DETERMINAZIONE DEL DIRIGENTE SERVIZIO VIA/VINCA 19 settembre 2024, n. 452

[ID VIP 10501] - Parco agrivoltaico denominato "TORREROSSA", di potenza pari a 31,999 MW e delle relative opere di connessione alla RTN, da realizzarsi nel Comune di Brindisi (BR), frazione di Tutturano. Istanza per il rilascio del Provvedimento di VIA statale ex art. 23 del D.lgs. n. 152/2006 e ss.mm.ii. Proponente: TORRE ROSSA SOCIETA' AGRICOLA A RESPONSABILITA' LIMITATA.

Relazione tecnica a supporto dell'istruttoria sul progetto
ID_VIP 10501

Figura 4 – Interferenze delle opere di progetto in un'area di rispetto di 500 metri

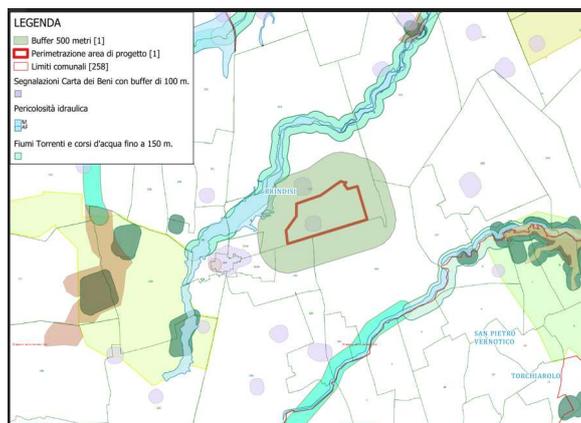
- Dalla analisi della documentazione fornita e dalle dichiarazioni del progettista, l'area di **progetto non interferisce** entro 500 metri da zone a destinazione industriale, artigianale e commerciale, compresi i siti di interesse nazionale;

- L'area di progetto **pur coincidendo con un'area classificata agricola, non è** racchiusa in un perimetro i cui punti distano non più di 500 metri dal medesimo impianto o stabilimento di cui al punto precedente;

Figura 5 – Inquadramento territoriale aree non idonee all'installazione di FER

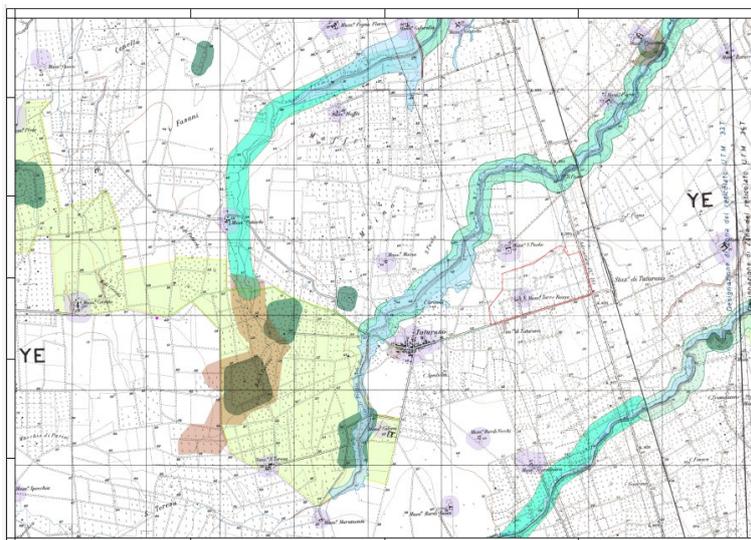
L'area dell'impianto proposto **NON RICADE** tra quelle indicate come *non idonee* ai sensi del regolamento regionale n. 24 del 2010.

Figura 6 – Layout dell'impianto agrivoltaico

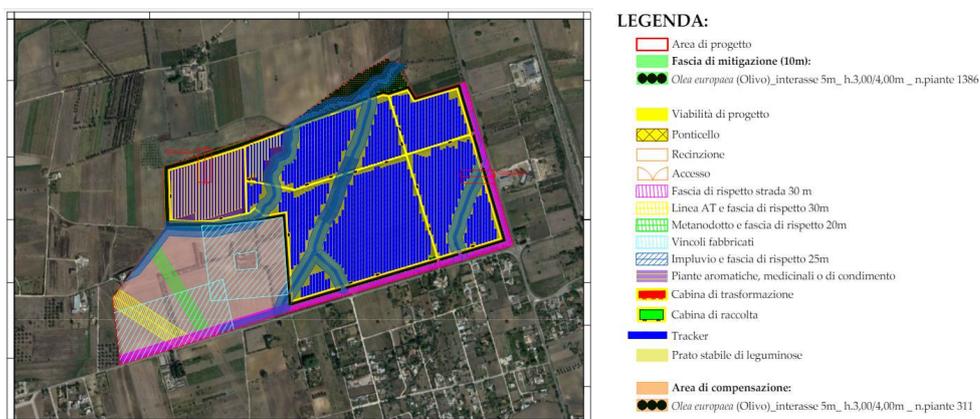
Il vincolo presente nel perimetro complessivo dei terreni appartenenti all'iniziativa è costituito dall'area di rispetto della **Masseria Torre Rossa** da cui prende il nome l'intero progetto. Tuttavia, **la masseria e l'area annessa sono state opportunamente escluse dall'area di impianto, come si evince dalla immagine seguente.**

Il proponente ha, infatti, elaborato il disegno dell'impianto fotovoltaico adottando un layout che evita le zone giudicate non adatte. Questo è stato realizzato mediante l'impiego di una metodologia di delimitazione accurata per minimizzare l'impatto e l'interferenza con le aree indicate così come indicato in Figura 6.

Dalla sovrapposizione dell'area di interesse sulla carta idrogeomorfologica si segnala, inoltre, la presenza di alcune aste idrografiche, come mostrato dalla immagine precedente¹.

Il proponente ha escluso queste aree inserendo delle zone cuscinetto per evitare interferenze.

Figura 8 – Opere di mitigazione

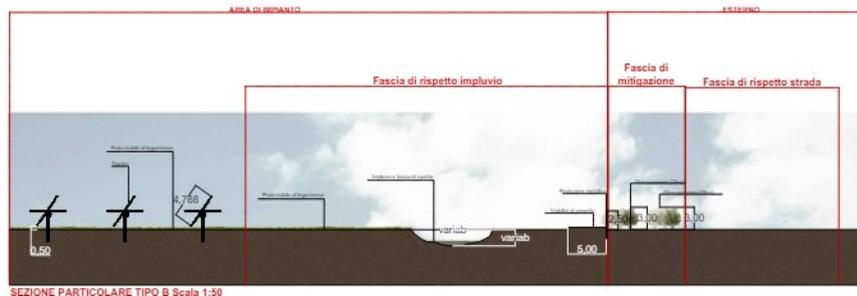
Come si evince dalla Figura 6 saranno presenti:

- **Una fascia di mitigazione con alberi di ulivo.** A perimetro dell'area di impianto è prevista la realizzazione di una fascia di mitigazione a verde costituita da essenze arboree con chioma di altezza sufficiente a schermare l'impianto da eventuali punti di fruizione visiva statica o dinamica. La scelta dell'essenza da mettere a dimora è ricaduta su *Olea Europaea*, specie eliofila che ben sopporta il clima caldo mediterraneo dell'area. Le piante saranno poste in un doppio filare sfalsato con distanza interasse pari a 5 metri;
- **Un prato stabile di leguminose tra i pannelli che garantirà una copertura perenne.** Nel caso del prato, dopo l'insediamento non sarà necessario effettuare semine ma provvedere al suo mantenimento con un adeguato piano di manutenzione;

- Un'area di compensazione dove verranno messe a dimora piante aromatiche, medicinali o da condimento. Il progettista propone il rosmarino (*Rosmarinus officinalis*).
